**ESCLARECIMENTO 10
CONCORRÊNCIA Nº 04/2024**

PROCESSO ADMINISTRATIVO Nº 108/2024

Ref.: Concorrência 04/2024 – Pedido de esclarecimento

Objeto: Contratação de empresa especializada para execução de obra de implantação do Health to Business Center, no SUPERA Parque de Inovação e Tecnologia de Ribeirão Preto, nos termos e condições estabelecidos neste instrumento

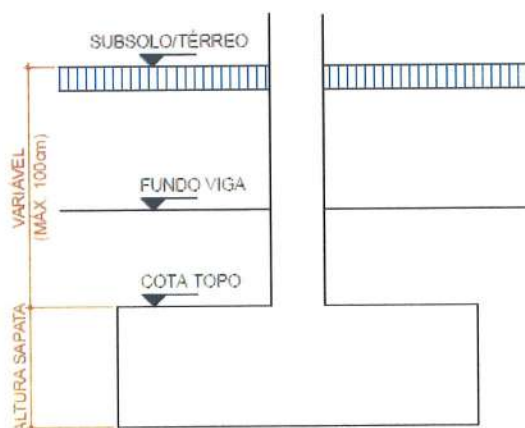
1- O item 2.1 da planilha orçamentária quantifica e remunera os serviços de **“LIMPEZA MECANIZADA DE CAMADA VEGETAL, VEGETAÇÃO E PEQUENAS ÁRVORES (DIÂMETRO DE TRONCO MENOR QUE 0,20 M), COM TRATOR DE ESTEIRAS.AF 05/2018”** para uma área de 350,00 M2.

- a) Por que a área calculada da limpeza do terreno não incluiu pelo menos a área de locação da edificação de 850,00 M2 ?

Está incluído a área necessária para as instalações provisórias de obra.
